ONS KONINGSOORD BERKEL-ENSCHOT

Toegankelijkheidsrapportage

Datum Januari 2018

1. Hellingbaan naar entree

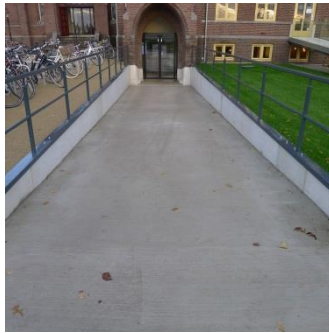
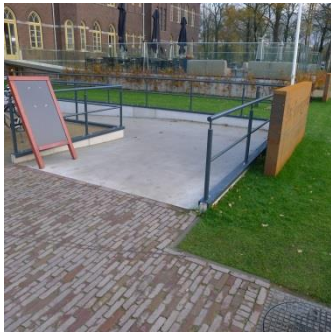
De hellingbaan naar de toegankelijke entree (-1) bestaat uit drie gedeelten.

- Het eerste gedeelte is wat betreft hellingshoek akkoord. Er is geen horizontaal rustplateau \emptyset 1.50m maar gezien de geringe helling is dat niet direct een probleem.

- Het tweede, langste gedeelte tot aan de eerste schuifdeuren is te steil. De helling van ca. 1:16 **voldoet niet**. Gezien het hoogteverschil is hier minimaal 1:20 vereist.

- Ook het laatste gedeelte van de hellingbaan voldoet niet. Het loopt dóór de eerste schuifdeuren heen en eindigt uiteindelijk op een vlak gedeelte achter de tweede schuifdeuren. Bij de buitenste schuifdeuren **ontbreekt** aan beide zijden een horizontaal opstelvlak.

- Over de gehele hellingbaan **ontbreekt** een doorlopende leuning
 - Stabiele, vrij omvatbare leuning aanbrengen tussen 850 mm en 950 mm+ vloer
- Er **ontbreekt** goede glasmarkering op de toegangsdeuren. Zowel op de eerste deuren als de portaaldeuren.

- Glasmarkering aanbrengen op een hoogte tussen 1000 mm en 2000 mm+ vloer.

3. Garderobe

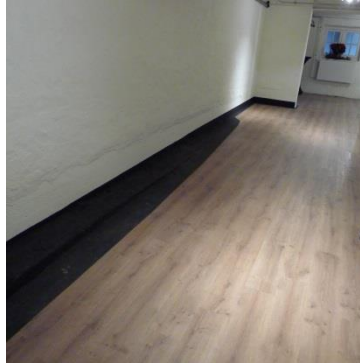
- De garderobe direct na binnenkomst links, bevindt zich op een hellend vlak. Voor met name rolstoelgebruikers is dit niet wenselijk in verband met het ontbreken van een vlakke, horizontale ondergrond.
 - Garderobe elders plaatsen of enkele kledinghaken in de gang plaatsen op een vlakke ondergrond.
- De kledingrekken in de garderobe zijn niet bruikbaar voor mensen in een rolstoel, mensen die klein van stuk zijn of kinderen vanwege de kledinghaken op een standaard hoogte.
 - Kledinghaken aanbrengen op een hoogte van maximaal 1350 mm + vloer.

5. Kooilift Foyer-bibliotheek

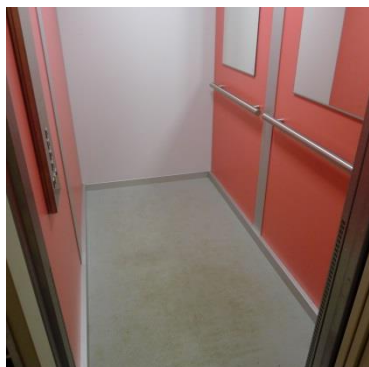
- De vrije doorgang van de liftdeur bedraagt 0.80m en voldoet hiermee **niet** aan de vereiste minimale vrije doorgangsbreedte van 0.85m zoals gesteld in het Bouwbesluit (Artikel 4.22. Vrije doorgang lid 2)
- De lift heeft een vrij vloeroppervlak van 1.06m x 1.44m. Volgens het Bouwbesluit voldoet het vloeroppervlak krap aan de vereiste maatvoering (minimaal 1.05 x 1.35m) maar **niet** aan toegankelijkheidsnormeringen zoals de Integrale Toegankelijkheids standaard (ITs: minimaal 1.05 x 1.50m) en het Handboek voor Toegankelijkheid.
- De lift is door de smalle vrije doorgang van de liftdeur en het krappe vrije vloeroppervlak **niet** te gebruiken voor scootmobielgebruikers* en slechts **beperkt** bruikbaar voor rolstoelgebruikers. (Voor een scootmobiel-toegankelijke lift is een vrij vloeroppervlak $\geq 1.05 \times 2.05\text{m}$ noodzakelijk).

7. Gehandicaptentoilet nabij restaurant (0)

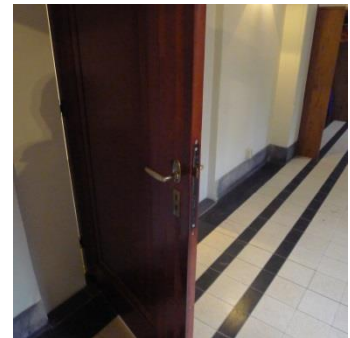
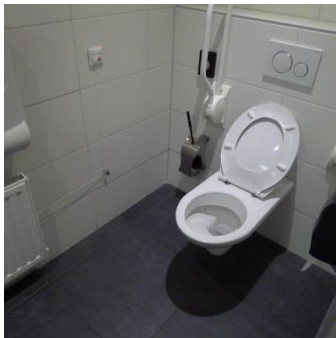
Het gehandicaptentoilet heeft een afmeting van circa 1300 x 2580 mm. Wat betreft afmetingen en inrichting voldoet de ruimte **niet** aan de normstelling van zowel het Bouwbesluit, de Integrale Toegankelijkheids standaard (ITs) als het Handboek voor Toegankelijkheid.

- De vereiste afmeting van de ruimte (vrij vloeroppervlak) dient minimaal 1650 x 2200 mm te bedragen.
- De vrije breedte naast de toiletpot bedraagt 440 mm en 520 mm. Deze dient aan één zijde minimaal 900 mm (opstellvlak) en aan de andere zijde minimaal 350 mm te zijn.

- De opklapbare beugels naast de toiletpot zijn te kort.
 - Beugels dienen een lengte te hebben van 900 mm
- Alarmkoord zit niet rondom de ruimte en is wit uitgevoerd.

- Kantelspiegel vervangen door een vast exemplaar van de rand van de wastafel tot 1000 mm+ vloer.
- Het is vanaf de gang niet duidelijk dat er zich achter de deur tot het sanitair een gehandicaptentoilet bevindt.

- Alarmkoord rondom de ruimte aanbrengen en markeren zodat het niet tegen de achtergrond wegvalt.
- Boven de onderrijdbare wastafel is een kantelspiegel aangebracht.

- Aanduiding aanbrengen bij deur tot sanitair, bij voorkeur sticker/bordje met rolstoelsymbool.

8. Gehandicaptentoilet souterrain (-1)

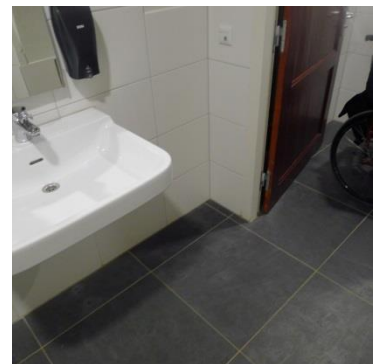
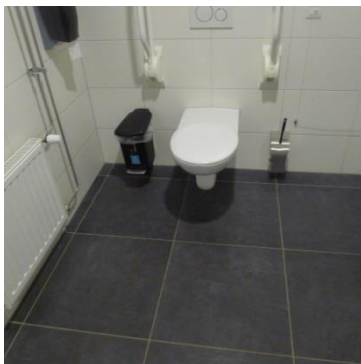
Het gehandicaptentoilet is bereikbaar vanaf de gang door middel van een zware handmatig te openen deur. De ruimte heeft een afmeting van circa 2100 x 2560 mm. Wat betreft afmetingen en gebruiksruimten voldoet de ruimte aan de normstelling. De inrichting voldoet niet. De volgende punten vergroten de bruikbaarheid van de ruimte:

- Zware deur tot sanitair voorzien van deurautomaat;
- Alarmkoord aanbrengen rondom de ruimte en in contrasterende kleur;
- Op de toegangsdeur een horizontale aantrekbeugel over de volle breedte van de deur aanbrengen op een hoogte van 900 mm+;
- Opklapbare beugels vervangen door exemplaren met een lengte van 900 mm;
- Toiletborstel houder en prullenbak verwijderen uit gebruiksruimten;
- Kantelspiegel vervangen door vast exemplaar;
- Aanduiding gehandicaptentoilet aanbrengen in verkeersruimte(zichtbaar vanaf gang).

12. Routing naar multifunctionele ruimten en nooduitgang.

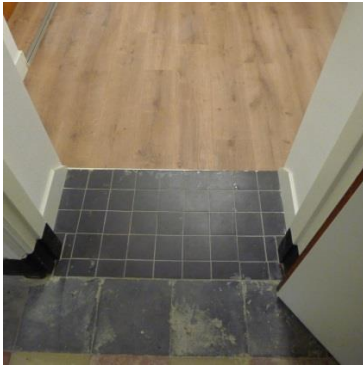
- De routing naar de lager gelegen multifunctionele ruimten (vanuit de Kerkzaal) loopt via een trap en, via een tweede doorgang, via een trap met een trapplateaulift.
- De treden van beide trappen zijn niet voorzien van tredemarkering.
 - Treden voorzien van contrasterende tredemarkering.
- De trapplateaulift wordt vervangen door een nieuw exemplaar.
- Na de trappen bevinden zich meerdere doorgangen met verschillende vrije doorgangsbreedtes. Er zijn meerdere doorgangen aanwezig met een vrije doorgangsbreedte van een krappe 77 cm. Dit dient minimaal 85 cm te zijn.
 - Dit zorgt er voor dat mensen in een rolstoel de multifunctionele ruimten niet kunnen bereiken, en nog veel kwalijker, de (uitgankelijkheid van) vluchtroutes zijn hiermee ernstig in het geding.

16. Nooduitgang

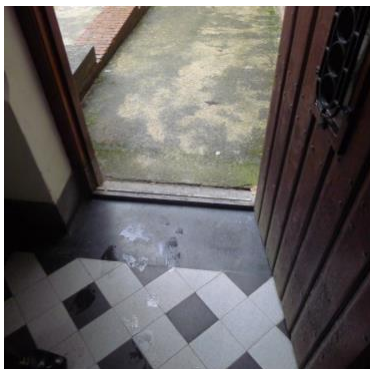
- De nooduitgang nabij het regulier sanitair heeft een hoogteverschil in de Doorgang in de vorm van een drempel. Dit vormt een obstakel voor bijvoorbeeld mensen in een rolstoel.
 - Hoogteverschil in doorgang overbrugbaar maken door toepassen drempelhelp.
